T O T O N E W R E L E A S E

新商品 だより

【システムバスルーム サザナ】

NEW
2018
12

■TOTO独自の構造により、設置必要寸法(基本仕様)を従来より小さくなります

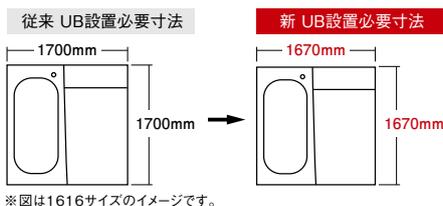
※Fタイプ全サイズ及び、他タイプの下記以外のサイズは、
基本仕様のスリム構造になります。

サイズ	基本仕様	基本仕様
1624 1.5坪サイズ	1700×2500	1670×2470
1620 1.25坪サイズ	1700×2100	1670×2070
1616 1坪サイズ	1700×1700	1670×1670

■TOTO独自の構造により、設置必要寸法(基本仕様)が従来より小さくなります

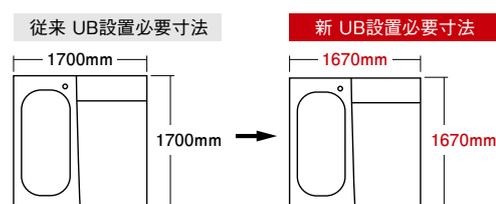
従来品		新商品
サイズ	基本仕様	基本仕様
1624 1.5坪サイズ	1700×2500	1670×2470
1620 1.25坪サイズ	1700×2100	1670×2070
1616 1坪サイズ	1700×1700	1670×1670

※Bタイプ全サイズ及び、他タイプの上記以外のサイズは、基本仕様がスリム構造となります。

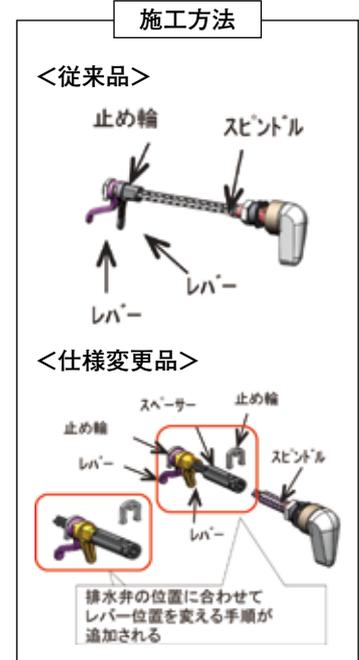
■補修用レバーハンドルの形状及び施工方法が変更になります

仕様変更品	
仕様		ハンドル形状(涙目)	
一般地・流動	右レバー	HH07146 	
	左レバー	HH07148 	
水抜き	右レバー	HH07147

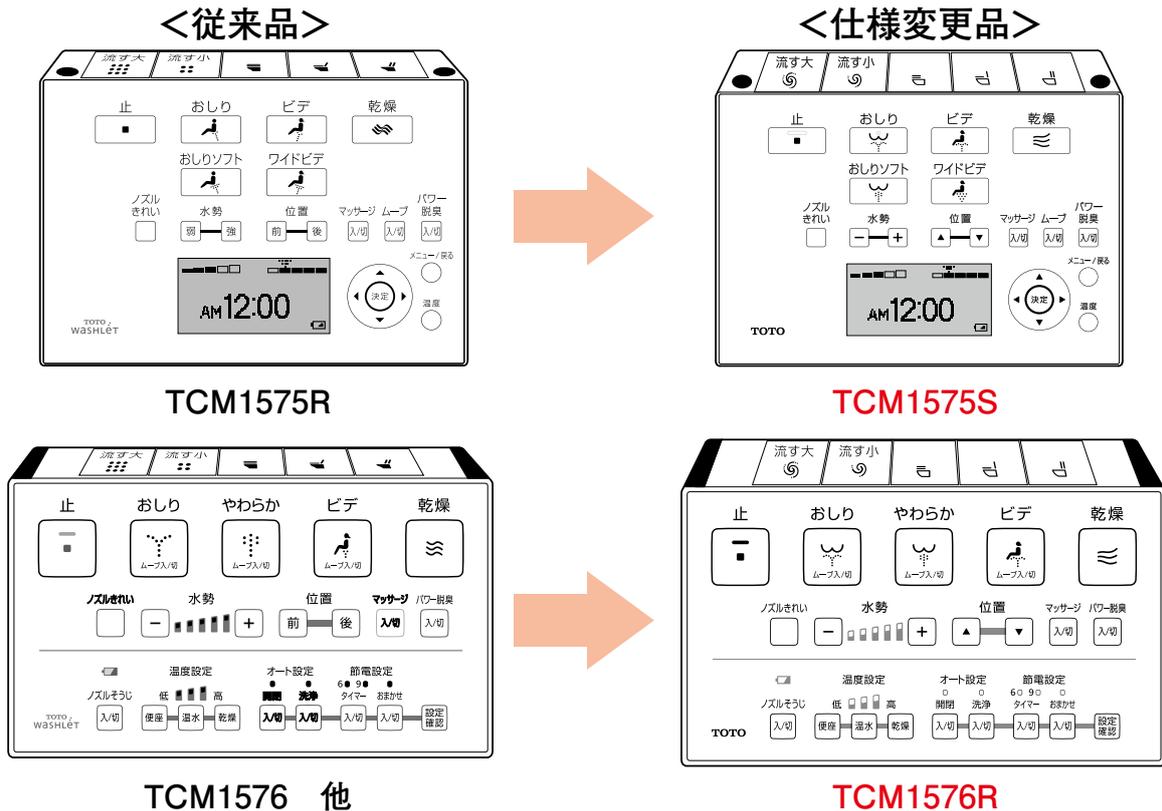
マイクロ波センサー壁掛小便器セットの
モデルチェンジに伴い、
点検口付ライニングも仕様変更するため

- バックハンガー取付位置変更に伴い、バックハンガー固定材を変更します
- 排水フランジ変更に伴い、排水フランジ固定材を変更します
- 上記に伴い、小便器裏の前面板の開口を変更します

<従来品> UAUN4**** 品番例:UAUN41NA1W	➔	<仕様変更品> UAUN6**** 品番例:UAUN61NA1W
--------------------------------------	---	--

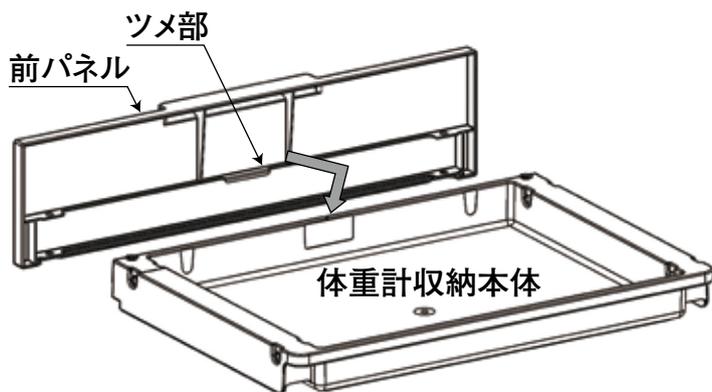
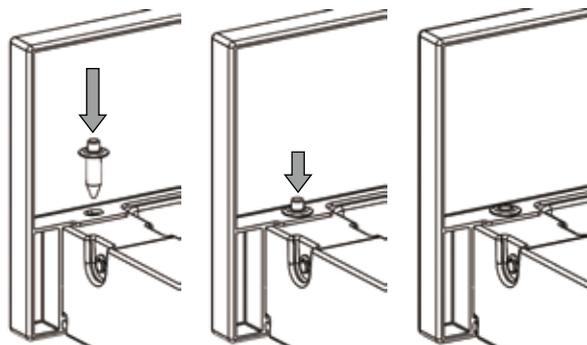
■前パネルを現場組立にし、外装箱をコンパクト化します
(前パネルの組立手順を組立・設置説明書に掲載)

前パネルを本体にはめる

プッシュリベット(4か所)で止める

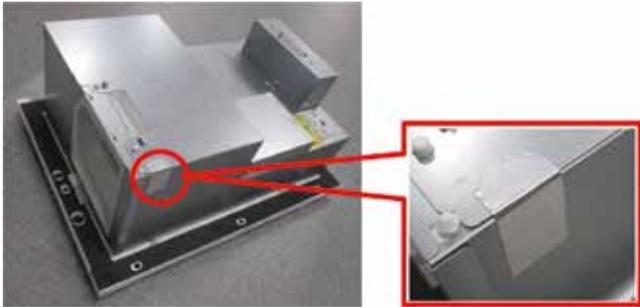
■外装板金の固定仕様を見直し、アルミテープを削除します

※今回の仕様変更による浴室側からの外観変更、および性能の変更はございません。

アルミテープの貼り付けなし

■サザナPタイプ温度調節ハンドル回転方向変更(詳細)

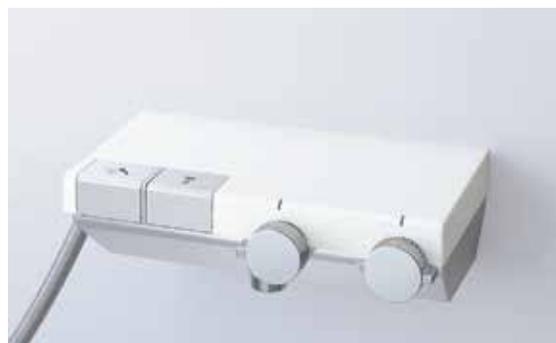
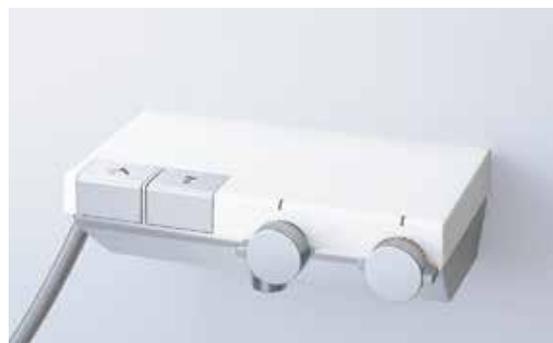
温度調節
(熱くする場合)左回転
(冷たくする場合)右回転

温度調節
(熱くする場合)右回転
(冷たくする場合)左回転

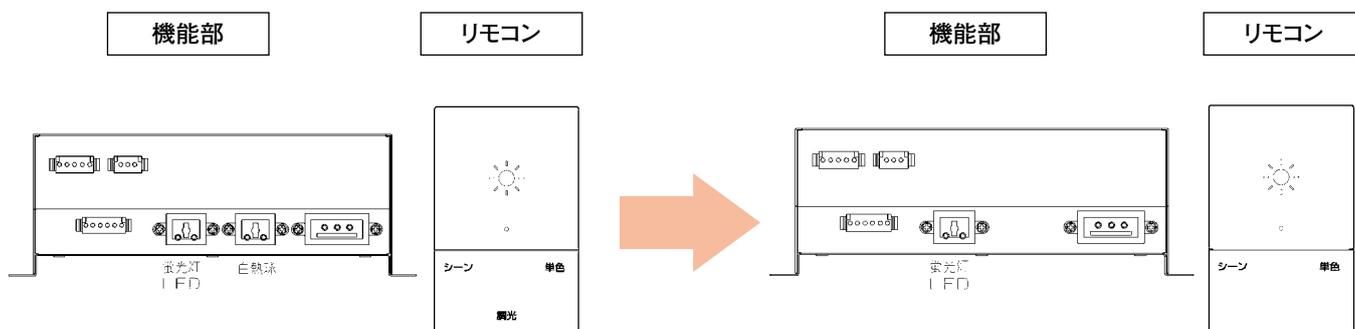
■機能部とリモコン形状を変更いたします

白熱灯向けの調光機能あり

白熱灯向けの調光機能なし
